三菱高圧真空遮断器VF-8D/13D/8DBS/13DBS形VCB本体の軽量化

発行 日付	2010年 7月	件名	三菱高圧真空遮断器 VF-8D/13D/8DBS/13DBS VCB 本体の軽量化	三菱電機(株)受配電システム製作所 (担当)機器営業課 (TEL)0877-24-2075 〒763-8516 香川県丸亀市蓬萊町 8 番地
----------	----------	----	--	--

図 VF-8D/13D/8DBS/13DBS形VCB本体の軽量化

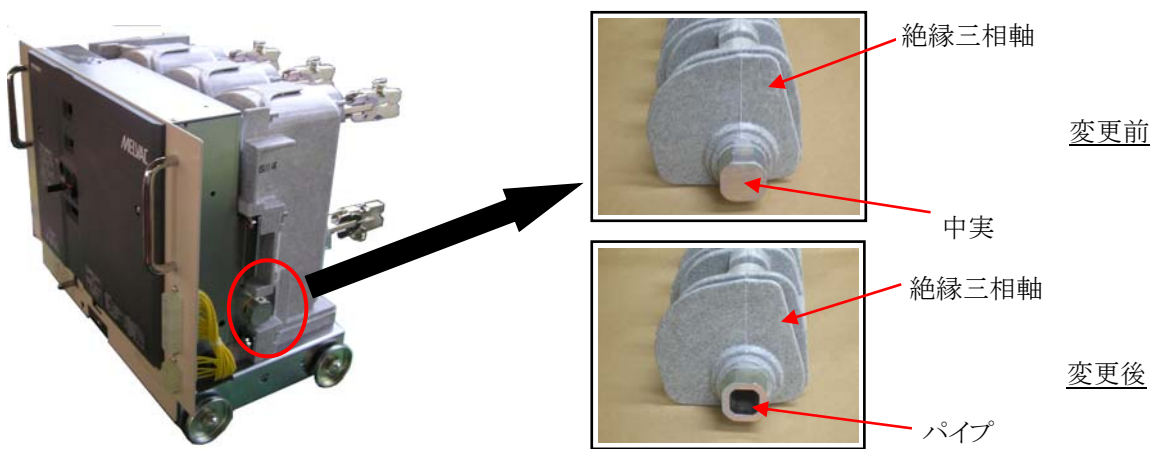
VF-8D/13D形VCBシリーズ及びVF-8DBS/13DBS形VCBシリーズの絶縁三相軸の軸を中実からパイプに変更し、軽量化を図り運搬・据付の負荷軽減を図りました。なお、仕様に対する質量は下表となります。
